Título: Relatório de Consulta Pública

Defesa contra cheias de Pombal

Autoria: Agência Portuguesa do Ambiente
Departamento de Comunicação e Cidadania
Ambiental
Divisão de Cidadania Ambiental
Rita Cardoso

Data: novembro de 2023

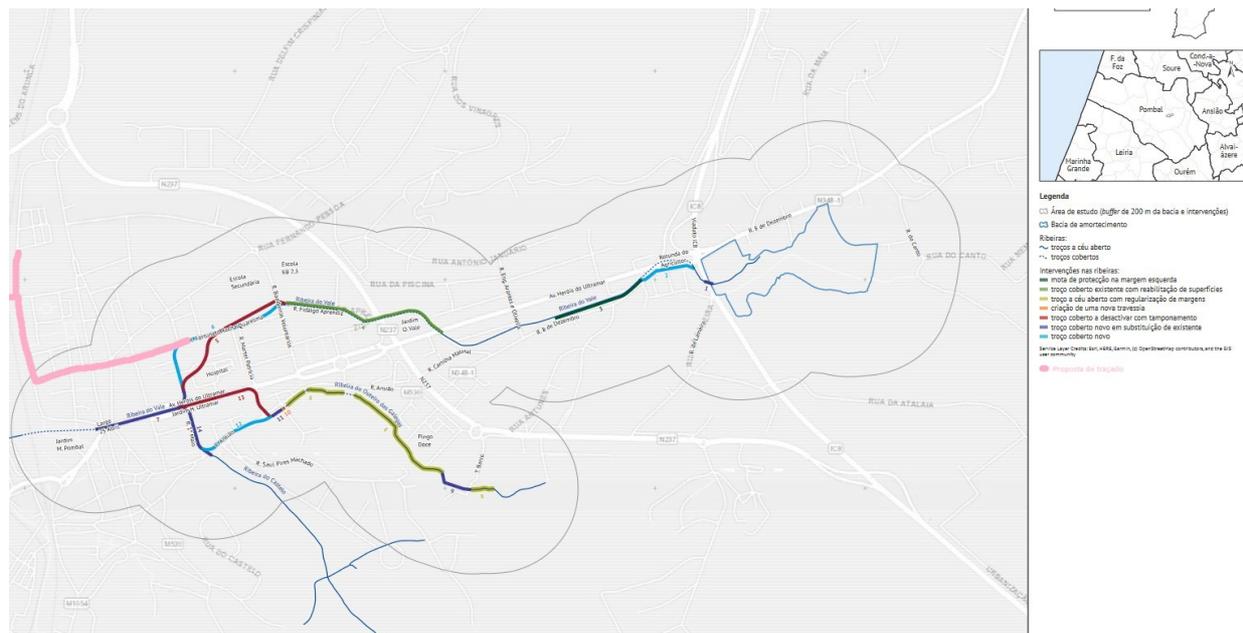
Parece-me um erro não se equacionar uma solução de fundo para a grande barreira à circulação superficial que representa a linha de ferroviária.

Principalmente na zona da área operacional do quartel dos Bombeiros Voluntários de Pombal, zona com fortes limitações à drenagem e que em 2006 teve um exemplo das consequências de um ordenamento do território deficiente e do excesso de impermeabilização dos solos urbanos. Desta forma, parece-me de total inconveniência a manutenção da zona de descarga das linhas de águas de superfície da cidade em zona anterior a esta localização.

Dada a dificuldade de encaminhamento em zona urbana, a solução de um ângulo de 90° na interseção da rua Prof. Alberto Martins Oliveira, com a rua 1º de Maio, a meu ver, aparenta bastante mais riscos na execução e na fluidez hidráulica final, do que a sua continuidade até à rua da Estação. O traçado manteria a linearidade e inclinação, e seria possível, uma nova ligação à linha de água de receção, Passaria a existir uma solução para toda a zona urbana junto à estação CP, era criada uma nova zona de descarga para o Arunca e era garantida a operacionalidade dos serviços de socorro.

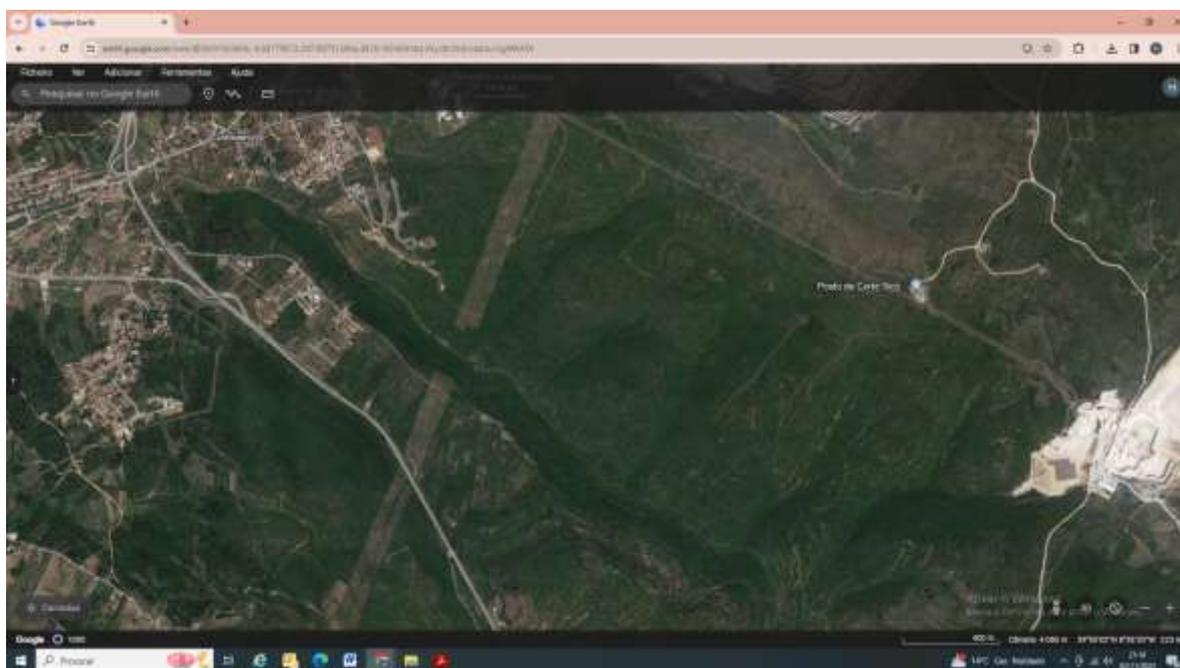
A total inexistência de sondagens geofísicas e sondagens geológicas que comprovem as espessuras dos ditos depósitos de aluvião que existem na zona da pretensa bacia de retenção, subsequentemente, não fica demonstrada a não afectação de grutas e algares, ou seja, a possível contaminação do aquífero por infiltração de águas de superfície para as águas subterrâneas, principalmente com tais escavações previstas com 7 metros de profundidade, cfr. consta in segundo parágrafo da pág.174, VOLUME II, RELATÓRIO SÍNTESE: *“No caso da criação da bacia de amortecimento, as escavações atingem um máximo de cerca de 7,5 m de profundidade, na margem direita da ribeira do Vale, afetando cascalheiras, areias e lodos aluvionares e calcários margosos das Camadas de Montejunto e Cabaços.”*

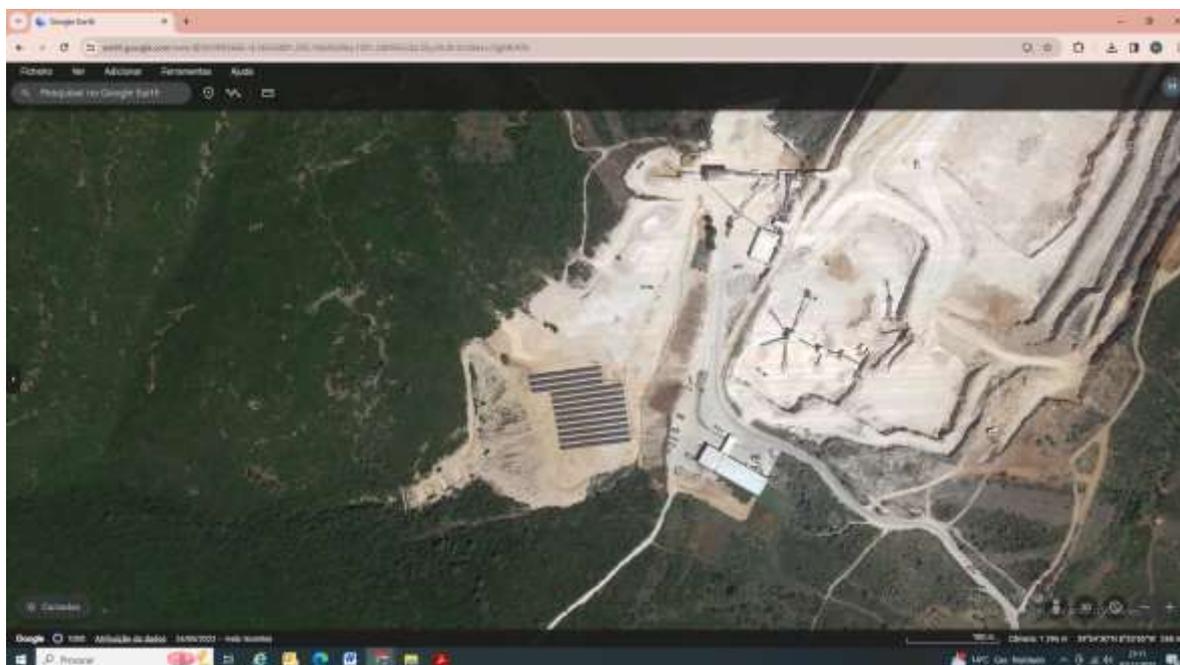
A zona da escavação da pretensa bacia de retenção afecta uma nascente cársica de caudal desconhecido denominada por *“Fonte da Moura”* (inserida nas Camadas de

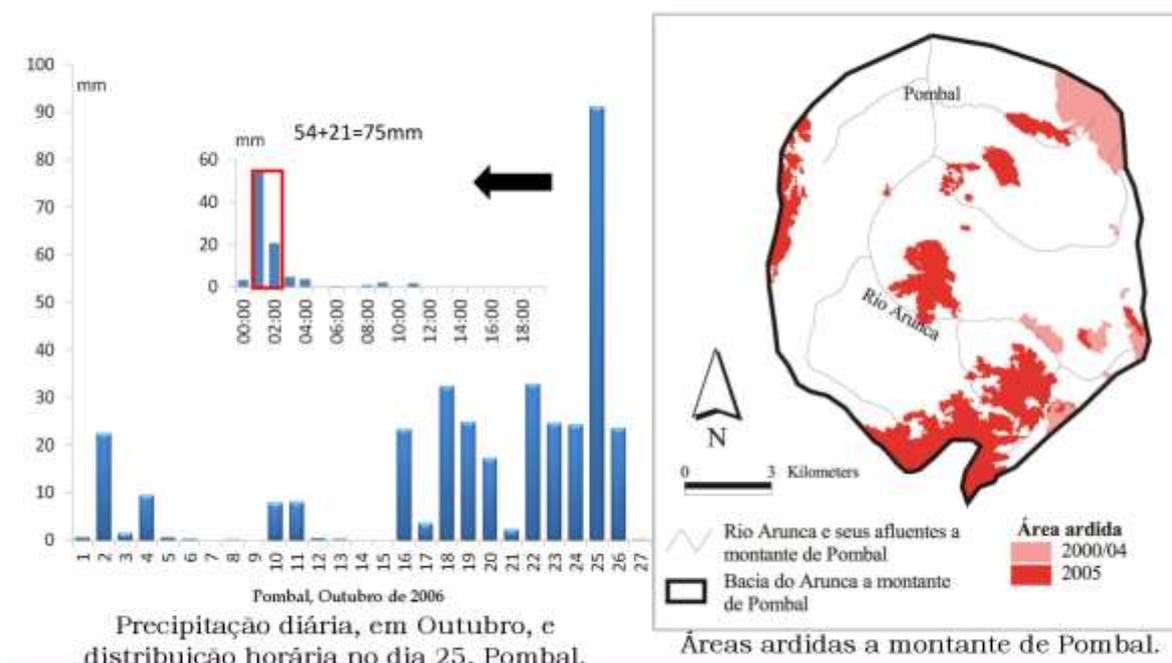
Sendo certo, que a proponente no âmbito deste EIA apresentado não demonstrou o impacte positivo da execução de um plano de defesa contra incêndios (por entidade independente e credenciada/acreditada para o efeito) na zona das cabeceiras das linhas de água, e, qual o seu subsequente impacto no território visando o risco de diminuição de cheias, uma vez que tais serras calcárias haviam sido percorridas por incêndios em anos anteriores (2000/04 e 2005) ao ano da cheia ocorrida no ano de 2006, o que per si coloca até em causa a fidelidade dos resultados analíticos dos caudais de água mencionados enquanto fundamento para a necessidade da pretensa bacia de retenção, cfr. imagem que em seguida aqui se transcreve:
